Einwohnergemeinde Trubschachen

Drahtseilfabrik Jakob AG Überbauungsordnung	**07.02.1994**
Revision / Änderung:	19.11.2020 10.12.2018 22.08.2006 23.08.2000 17.08.1995

Überbauungsordnung «Jakob»

Ordentliche Änderung nach Art. 58 ff. BauG

ÄNDERUNG UeO "JAKOB"

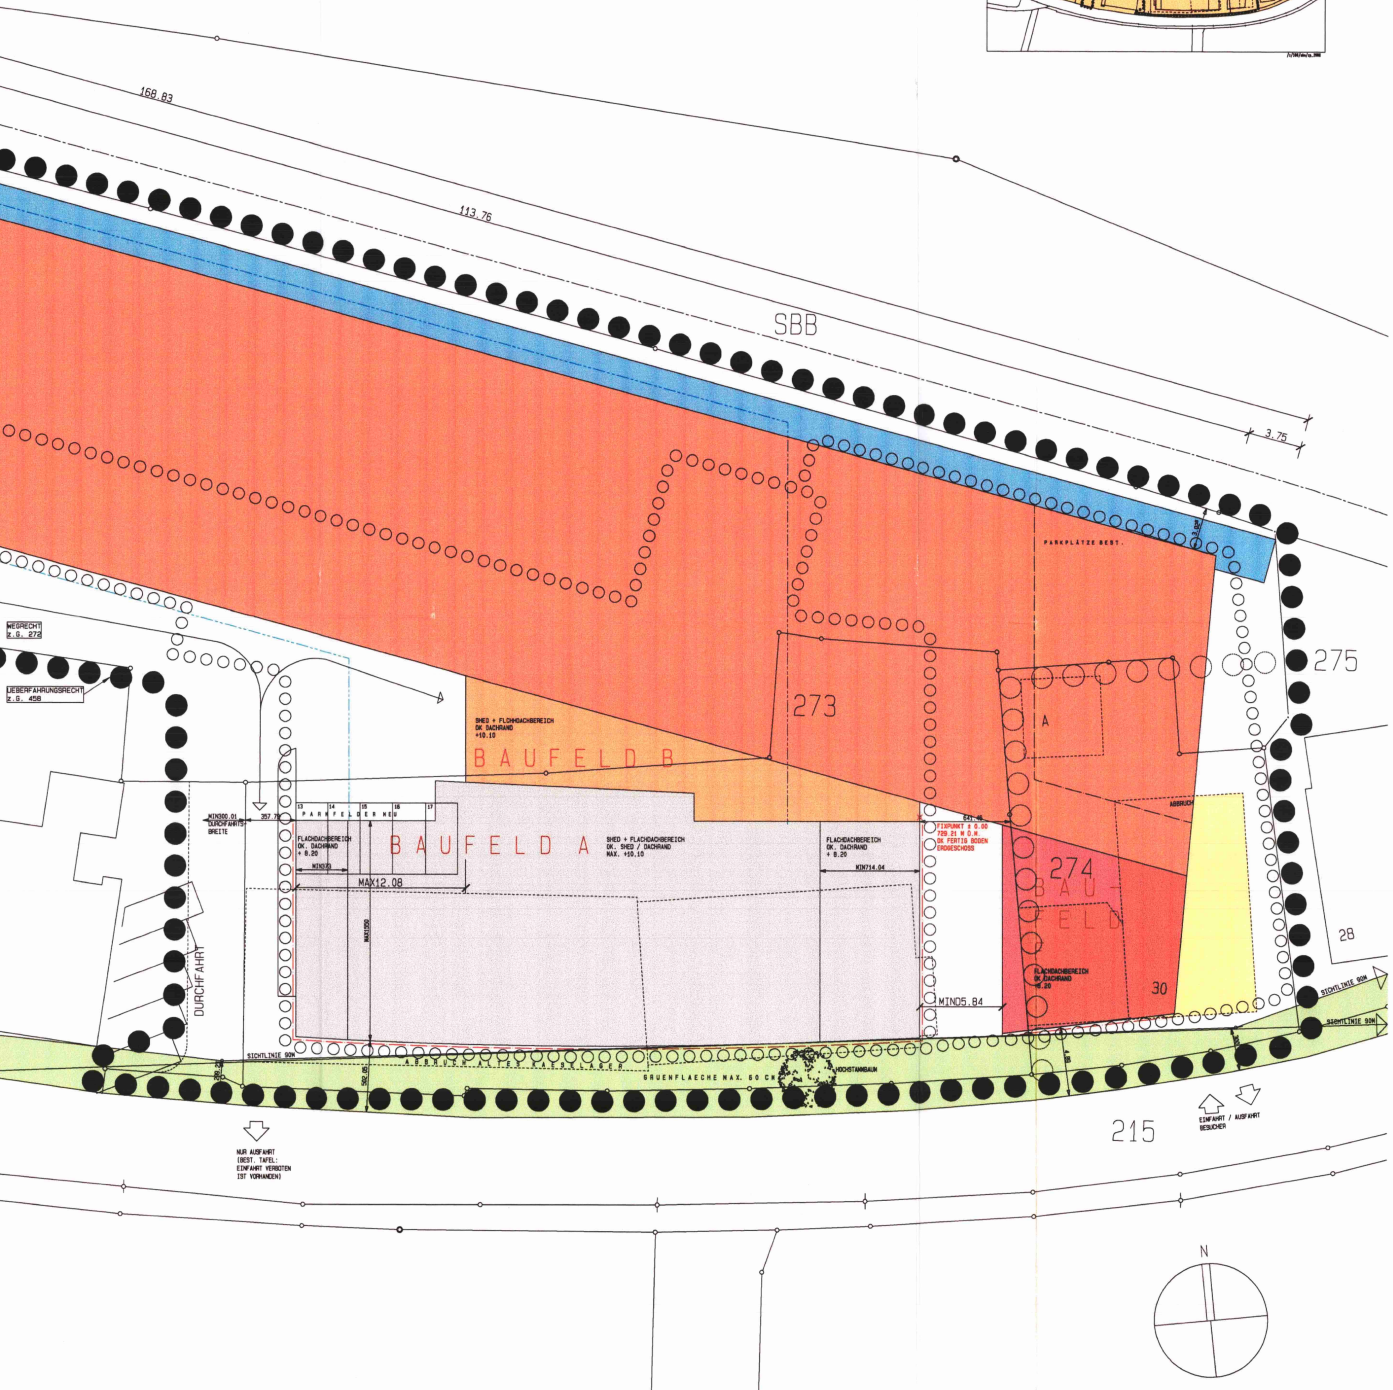
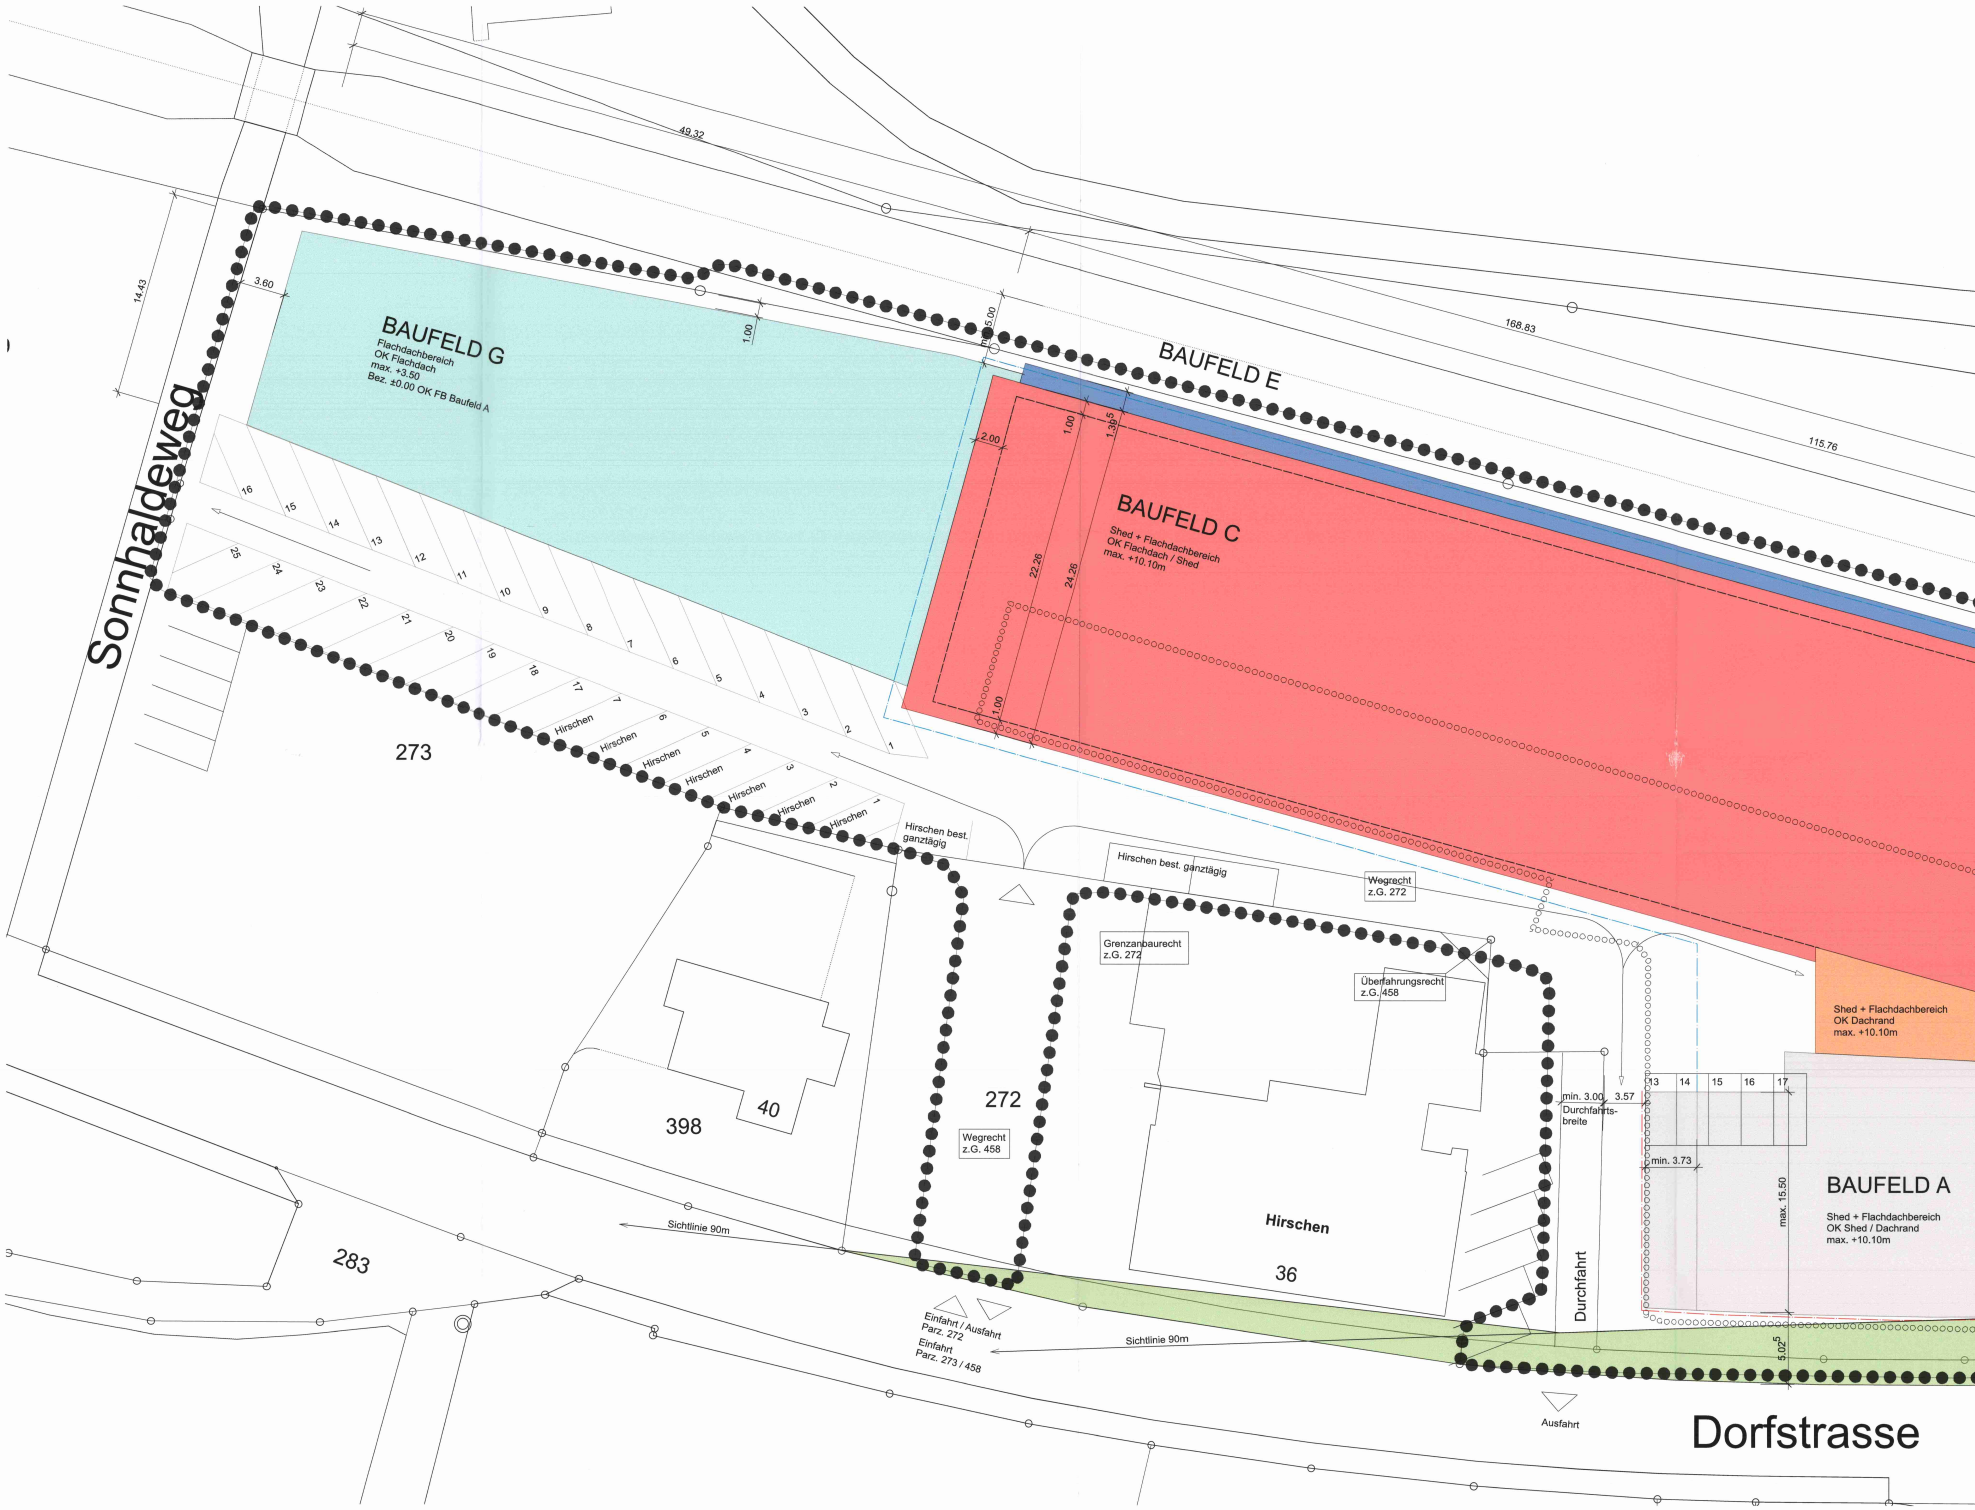
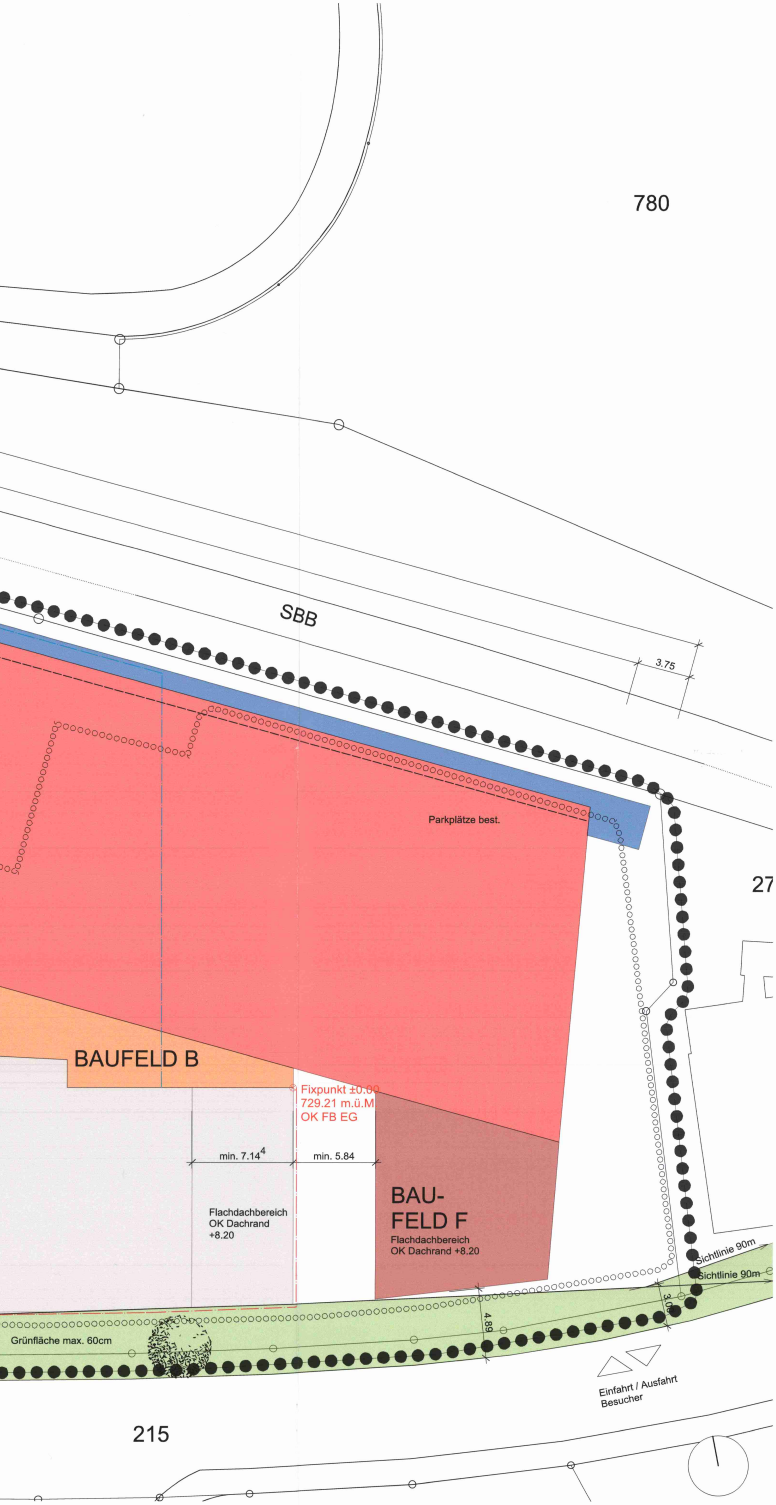
ALTER ZUSTAND
Mst. 1:200

NEUER ZUSTAND
Mst. 1:200

Bisher	Neu
Art.5.4 Baufeld C	Die bestehende Fabrikanlage wird abgebrochen und durch einen Hauptbaukörper ersetzt. Der Südfassadenbereich ist vom Material her in hohem Masse transparent. Die am Parzellenrand liegenden Fassaden werden in einem eher geschlossenen, mauerartigen Charakter erstellt. Als Dachform ist ein Shed- und/oder Flachdach möglich.	Die bestehende Fabrikanlage wird abgebrochen und durch einen Hauptbaukörper ersetzt. Der Nordfassadenbereich ist im 1. Obergeschoss in hohem Masse transparent. Die nicht verglasten Teile sind in der Farbgebung dunkel gehalten. Dem Hauptbaukörper wird eine durchlässige Gestaltungskonstruktion vorgehängt. Als Dachform ist ein Shed- und/oder Flachdach möglich.
Art. 5.5 Baufeld E	Die Seilerbahn besteht aus einer Leichtkonstruktion und ist eingeschossig auf der Ebene Erdgeschoss. Diese kann durch einen Neubau, ebenfalls aus einer Leichtkonstruktion ersetzt werden.	Die Seilerbahn besteht aus einer Leichtkonstruktion und ist eingeschossig auf der Ebene Erdgeschoss. Diese kann durch einen eingeschossigen Technikbau in mineralischer Bauweise ersetzt werden.

Art. 9 Inkrafttretung	Die Überbauungsordnung tritt mit der Genehmigung durch die kantonale Baudirektion in Kraft.	Die Überbauungsordnung tritt mit der Genehmigung durch ~~die kantonale Baudirektion~~ * in Kraft. Die Änderungen der UeO treten am Tag nach der Publikation der Genehmigung in Kraft.
